# Conclusions d'enquête publique

Commune d'Huez

## **Modification n° 1 du Plan Local d'Urbanisme**

**Alain Chemarin, commissaire-enquêteur**

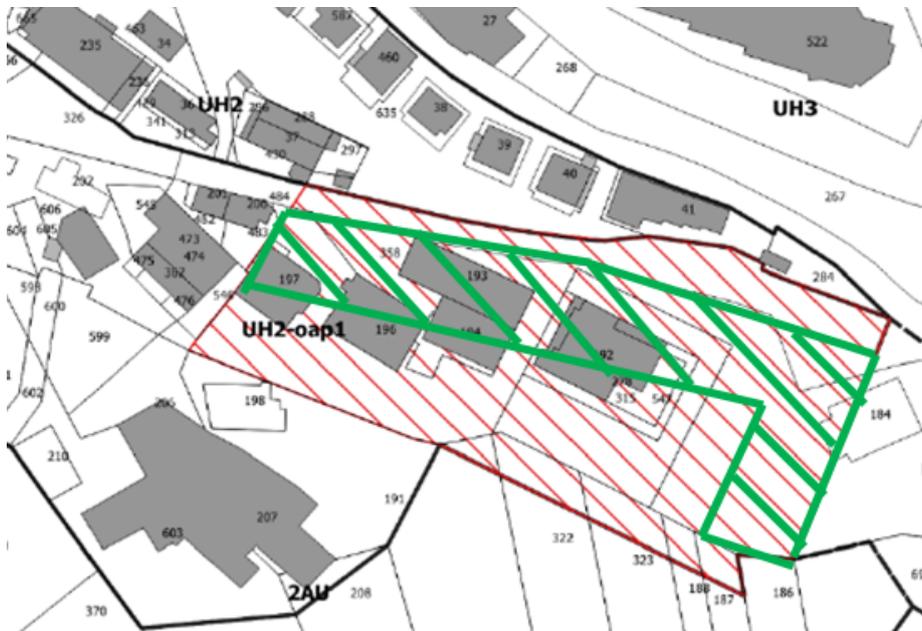
Par ailleurs, le commissaire-enquêteur a démontré dans son rapport que l'application de la règle proposée conduit à la faisabilité de bâtiments selon l'axe nord-sud d'une longueur d'environ 40 m, et ainsi à une hauteur de la façade sud en aval qu'il a estimé pouvoir atteindre 18 m minimum, soit un enveloppe possible des constructions selon la direction nord-sud telle que figurée ci-dessous :

Il a alors exprimé des doutes quant au respect de l'esprit de l'orientation induite 3.3 du PADD, « Améliorer « l'urbanité » de la station, et rechercher une qualité environnementale au sein des projets d'urbanisme et de construction » et de ses déclinaisons, dans le cas de l'utilisation sans limite de l'enveloppe ainsi définie.

En conséquence, il a indiqué qu'il serait souhaitable de limiter la largeur, dans la direction nord-sud, du périmètre au sein duquel la hauteur ne doit pas dépasser 10 m par rapport au niveau de la chaussée du chemin de la Chapelle, à une valeur raisonnable, tout en veillant à ne pas brider les réalisations au plan architectural. Cette largeur pourrait être comprise entre 10 et 15m. Pour une question d'adaptation au relief, le périmètre de limitation de la hauteur à 10m pourrait être prolongée par une bande de même largeur (10 à 15m) sur le côté est de celui ci.

Le commissaire-enquêteur recommande vivement que la largeur, dans la direction nord-sud du « périmètre au sein duquel la hauteur ne doit pas dépasser 10 m par rapport au niveau de la chaussée du chemin de la Chapelle », soit limité à une valeur raisonnable. Afin de ne pas brider les choix architecturaux, cette largeur pourrait être comprise entre 10 et 15 m. Pour une question d'adaptation au relief, le périmètre de limitation de la hauteur à 10 m pourra être prolongée par une bande de même largeur (10 à 15m) sur le coté est de celui ci.

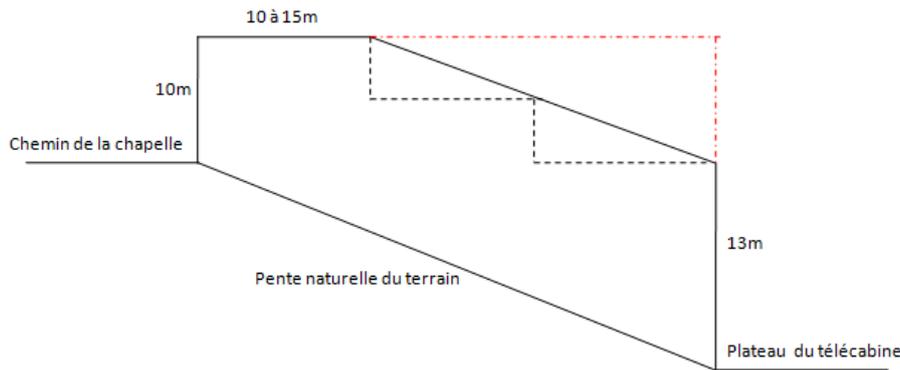
Au delà, vers l'aval, le règlement général de la zone UH2 pourrait continuer à s'appliquer, soit une hauteur à respecter de 13m par rapport au niveau du sol avec un format RDC/RDCS+2+C. Cette proposition (en vert dans le schéma ci dessous) semble mieux correspondre à l'esprit de la règle initiale qui ne visait certainement pas à permettre des constructions plus hautes, mais simplement à préserver le champ visuel des riverains situés en amont.

Une telle adaptation du règlement conduirait nécessairement à des choix architecturaux privilégiant des toitures en dégradé vers le sud ou le sud-ouest, toitures que le commissaire-enquêteur se plaît à imaginer à deux pans, avec un faitage perpendiculaire aux lignes de niveau, dans l'esprit de ce qu'on peut attendre d'une architecture montagnarde, ainsi que le suggère l'enveloppe possible des constructions selon la direction nord-sud telle que figurée ci dessous :

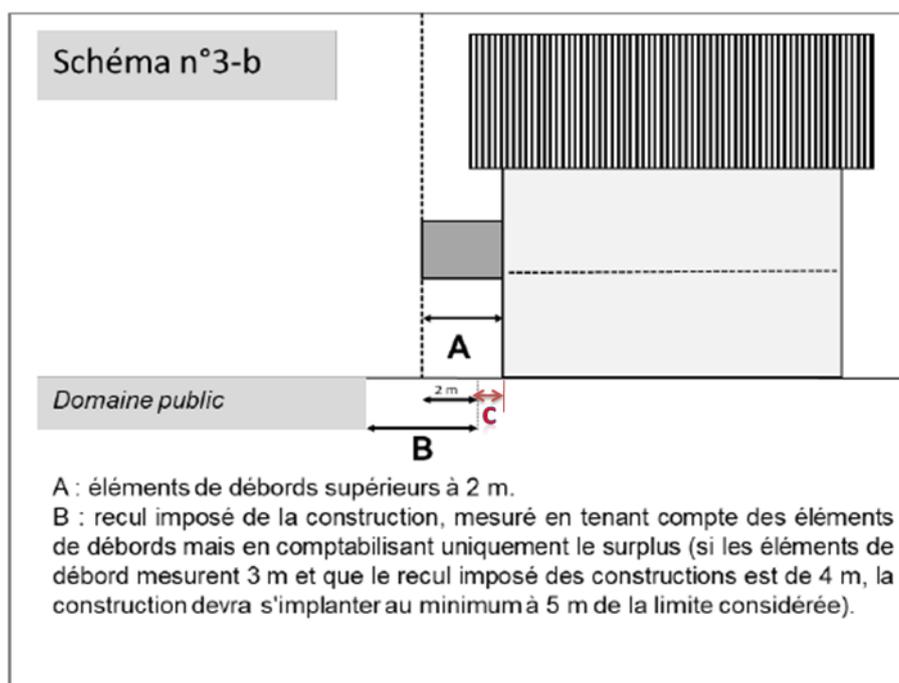
Le commissaire-enquêteur ne voit que des avantages au projet de modification du règlement en vue de supprimer la limitation du nombre de niveaux dans les combles, en zones UH et UT.

Cette limitation apportait une contrainte pouvant se révéler superflue lors des choix architecturaux, la hauteur maximale des constructions étant d'ores et déjà limitée réglementairement, et celle des combles étant limitée à 1,80 m à la sablière en bas de pente de toiture à pan.
